Meie 29.04.2025 nr 7.2-2/25/11690-4

Leie külas Pihlaka tn 13a katastriüksuse detailplaneeringu kooskõlastamata jätmine

MAHASÕIDU TUUP I
M 1 : 200

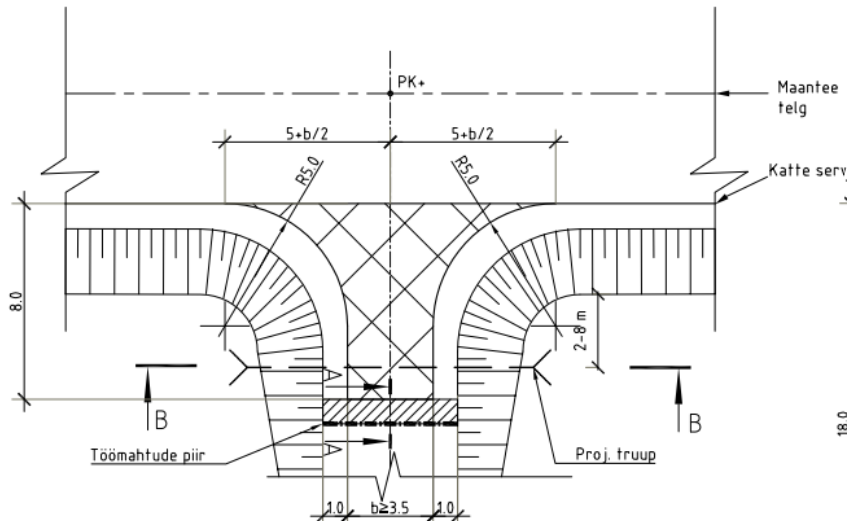
4. 2,5 meetri laiune tee ei vasta Päästeameti nõudele (Päästetehnikaga juurdepääsuks peab olema tagatud vähemalt 3,5 m laiune juurdepääsutee) ning Transpordiametis kasutatavale mahasõidu tüüpjoonisele. Palun korrigeerige juurdepääsutee laiust seletuskirjas ja joonisel.

5. Meie poolt 10.07.2024 kirjaga nr 7.2-2/24/11690-2 antud seisukohtade punkti 4 kohaselt tuli parkimine lahendada oma kinnistul ning riigiteel parkimist ja tagurdamist mitte ette näha. Palume eemaldada kogukonnamaja mahaõidu juures olev parkimiskoht/teelaiendus ning viia mahaõit tüüpjoonisega kooskõlla. POS 2 krundil on ette nähtud parkimiskoht bussile kuid krundil puudub manööverdamisruum bussi ümberkeeramiseks ning buss saab parklast väljuda vaid riigiteele tagurdades. Selline lahendus on meie seisukohtadega vastuolus ning suurendab liiklusohutust riigiteel. POS 2 krundil tuleb arvestada bussi ümberpööramise võimalusega. Juhime teie tähelepanu sellele, et parkimiskohtade arv seletuskirjas ja joonisel on erinev.
